Service Bulletin

HOOFDGROEP	GROEP	NO
4	43	17

DATUM
Februari 1987

BETR.
Nieuwe borgringen in handgeschakelde versnellingsbakken

Bredere borgringen voor de synchromeshnaven 1-2 en 3-4 bij handgeschakelde versnellingsbakken

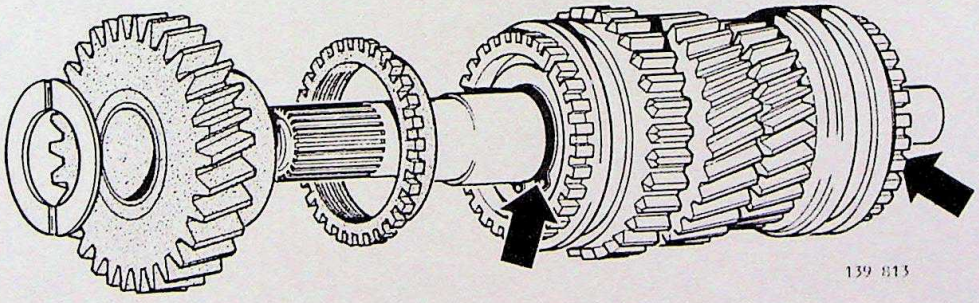
Om problemen met losrakende en vervormde borgringen te vermijden zijn bredere borgringen in de produktie ingevoerd. Daardoor is ook de groef in de hoofdas breder. De nieuwe, brede, borgringen kunnen echter ook in de oude as met smalle groef worden gebruikt. Let er dan op, dat de borgring in de groef goed aanligt.

Volvo O/N	Dikte
Nieuwe borgring	968 700-5	1,75 mm
Oude borgring	945 497-6	1,50 mm
